**SOLICITUD DE OFERTAS DE LA CONSTRUCCIÓN DE LA PLANTA DE TRATAMIENTO
DE AGUAS RESIDUALES LOS MERINOS, INCLUYE LA ESTACIÓN DE BOMBEO
PROGRESO**

PROCESO EC-EMAPAG-CW-RFB-007

ACLARACIÓN DE CONSULTAS EFECTUADAS POR LOS LICITANTES

CONSULTAS DEL 24-SEPTIEMBRE-2020 ACLARADAS EL 22-OCTUBRE-2020

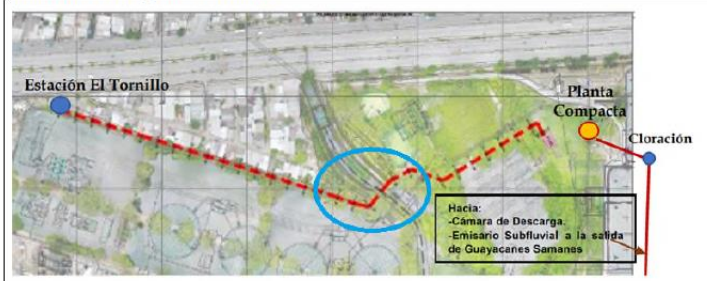
En el plano C-45 la tubería de Garzota tiene un $\varnothing=600$ en vez de 500 que aparece en el resto de los planos donde se refiere.

ACLARACIÓN.- LOS LICITANTES PARA EFECTOS DE PRESENTAR SU OFERTA DEBERÁN CONSIDERAR QUE LA TUBERÍA DE GARZOTA TIENE UN $\varnothing=500$ MM.

DIBUJO EN Página 9 del EAI.

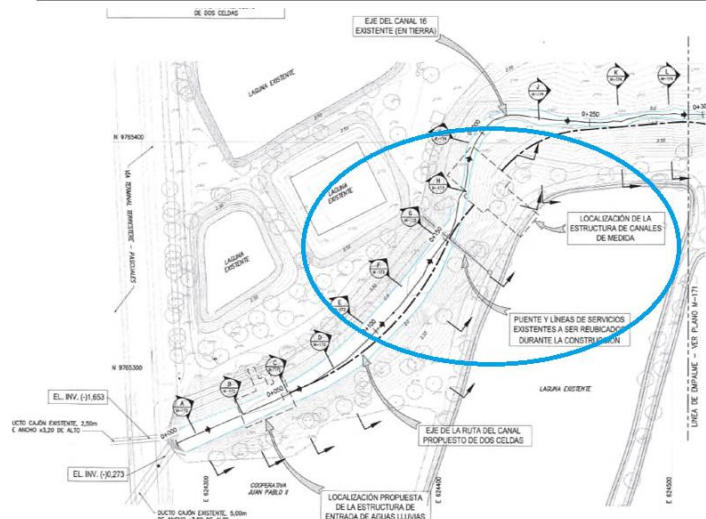
Posible interferencia con la tubería desde la EB “El tornillo” a la planta compacta, que ha de funcionar hasta el comienzo de funcionamiento de la PTAR Los Merinos. No existe planos de por donde discurre exactamente. Según el dibujo afectaría también a la ejecución del canal 16 en el P.K. 0+150 aproximadamente. Se desconoce la profundidad a la que discurre dicha tubería. **No queda reflejado en el presupuesto ninguna partida de afección.**

PLANO M-170. Refiere una afección en el P.K. 0+150. No se ha encontrado valoración

ACLARACIÓN.- LA TUBERÍA BY-PASS ES LA MISMA QUE LA TUBERÍA DE LA EBAR EL TORNILLO A PLANTA COMPACTA. LOS LICITANTES PARA EFECTOS DE PRESENTAR SU OFERTA DEBERÁN CONSIDERAR QUE NO HAY AFECTACIONES DE ESTE BYPASS PARA LA CONSTRUCCIÓN DE LA PTAR LOS MERINOS.
